改善箇所説明図①

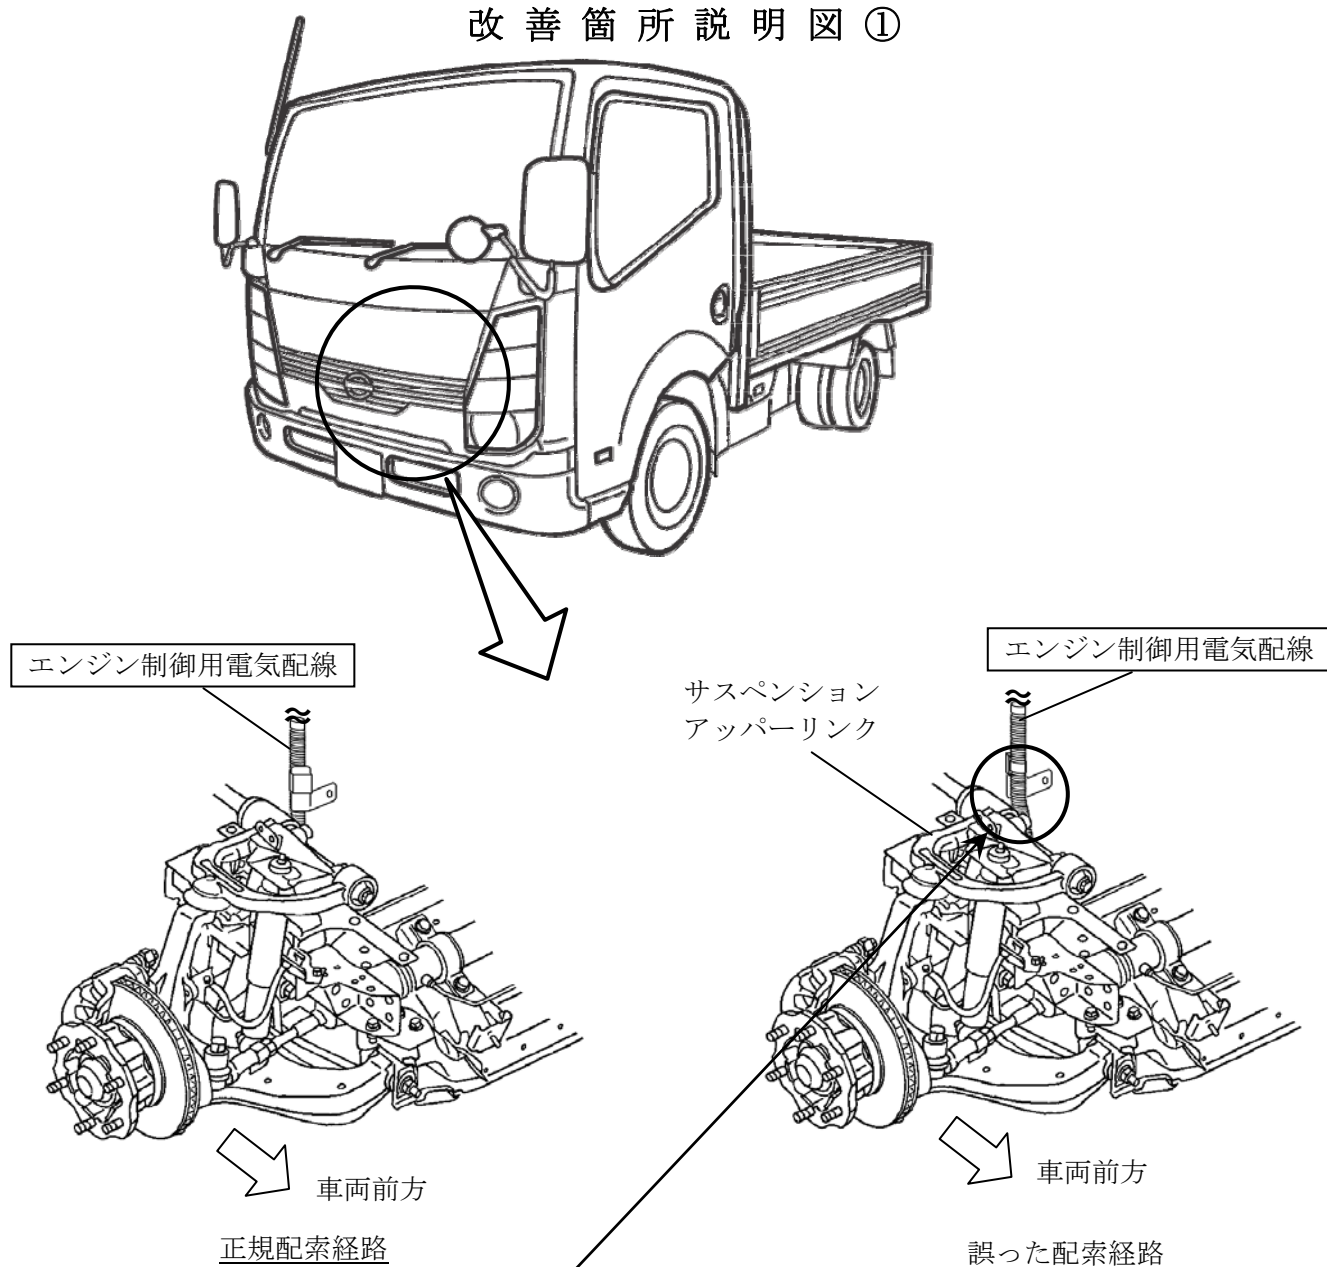
基準不適合発生箇所

ディーゼルエンジン搭載車において、車両組み立て時のエンジン制御用電気配線の配索経路の指示が不適切なため、当該電気配線がサスペンションアッパーリンクに干渉しているものがある。そのため、そのままの状態で使用を続けると、当該配線が損傷し、最悪の場合、ショートしてヒューズが切れ、走行中にエンストし再始動できなくなるおそれがある。

改善の内容

全車両、当該電気配線の配索経路を点検し、誤配索のものは、正規経路に修正する。また、電気配線が損傷している場合は、電気配線を修理する。

改善箇所説明図②

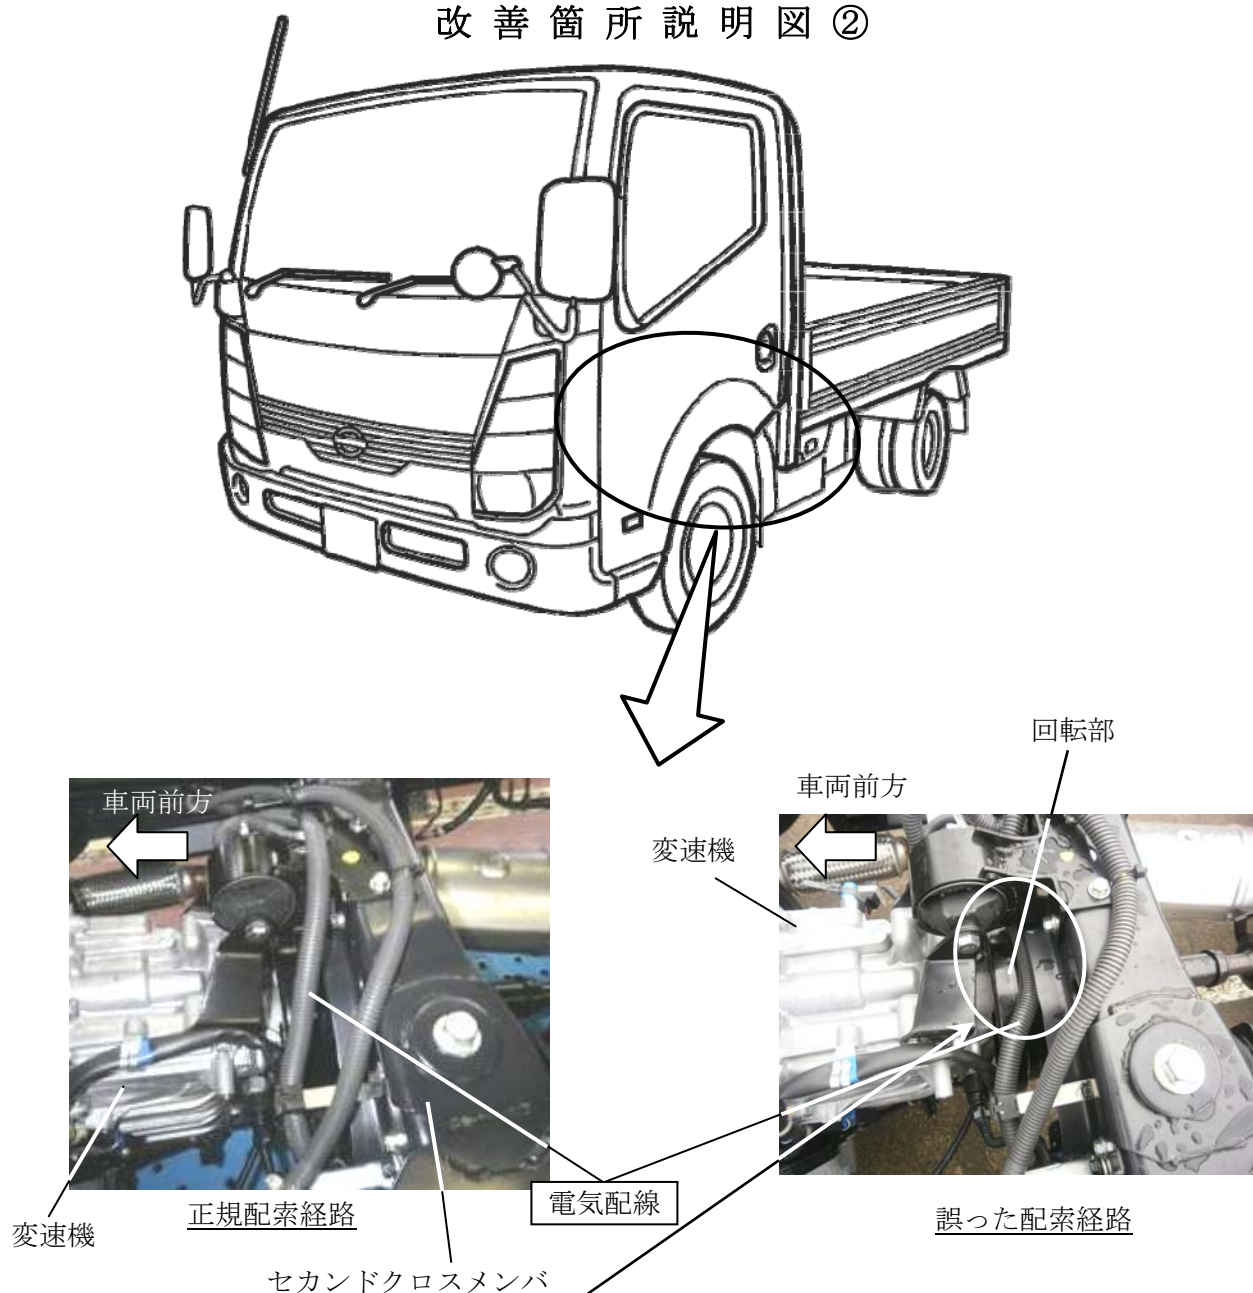
基準不適合発生箇所

6速自動変速機搭載車および5速手動変速機搭載車において、車両組み立て時のセカンドクロスメンバ部の電気配線の配索経路の指示が不適切なため、当該電気配線が変速機後部の回転部に干渉するおそれがある。そのため、そのままの状態で使用を続けると、当該配線が損傷し、最悪の場合、走行中にエンストし再始動できなくなる、または、制動灯が点灯しなくなるおそれがある。

改善の内容

全車両、当該電気配線の配索経路を正規経路に修正する。また、電気配線が損傷している場合は、電気配線を修理する。
